CONSEJERÍA DE MEDIO AMBIENTE,
ADMINISTRACIÓN LOCAL Y ORDENACIÓN DEL
TERRITORIO DE LA COMUNIDAD DE MADRID
CALLE ALCALÁ GALIANO, N.º 4, 4ª PLANTA
NIEVES NIETO RUIZ DE ZÁRATE
28010 MADRID
MADRID

ASUNTO: Informe n.º 1 sobre conformidad técnica a los elementos de alcantarillado incluidos en las obras definidas en la adenda al proyecto "Embellecimiento del barrio de Villamontaña", en el término municipal de San Martín de la Vega.

RESULTADO DEL INFORME N.º 1: POSITIVO, SUJETO AL CUMPLIMIENTO DE LOS REQUERIMIENTOS EXPUESTOS EN ESTE INFORME, DURANTE LA EJECUCIÓN DE LAS OBRAS.

RED DE SANEAMIENTO PERFILES LONGITUDINALES

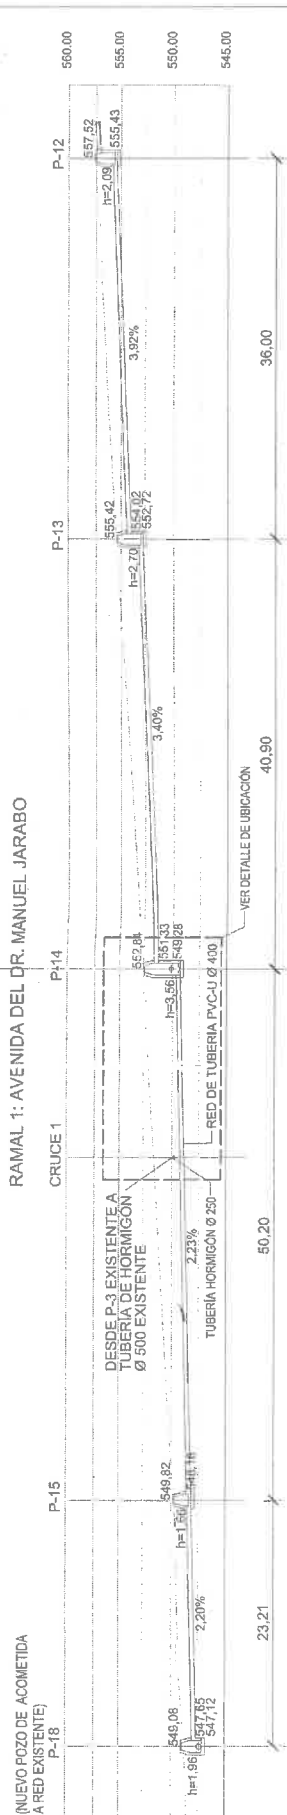
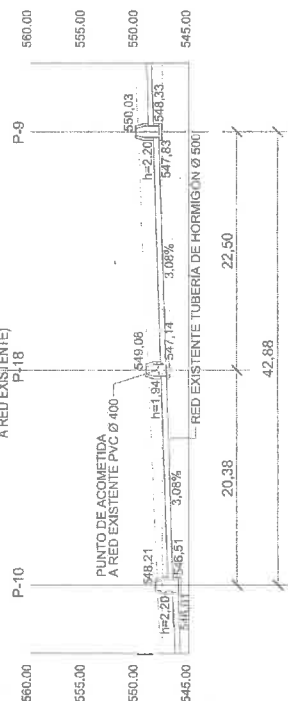
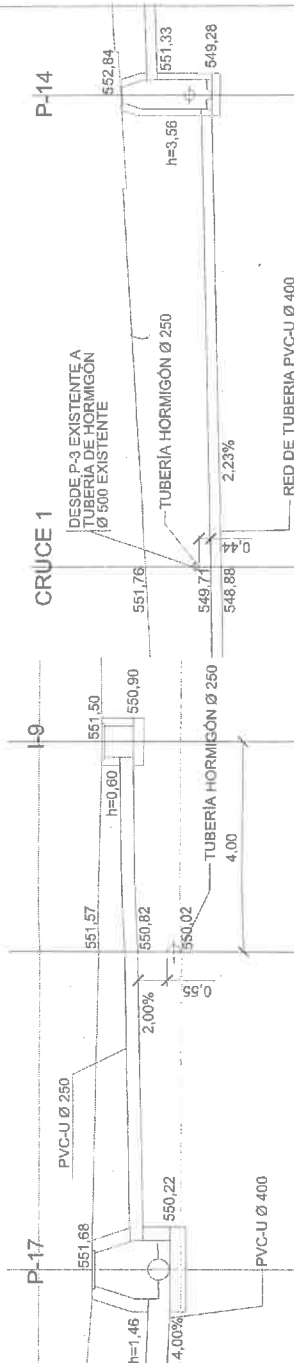
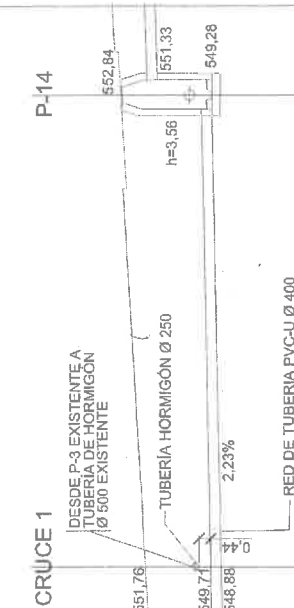
- ⇒ Deberá eliminarse el pozo de resalto por trasdós [P14] y disponer un pozo de registro con la misma tipología que los pozos proyectados P13, P15 y P16.
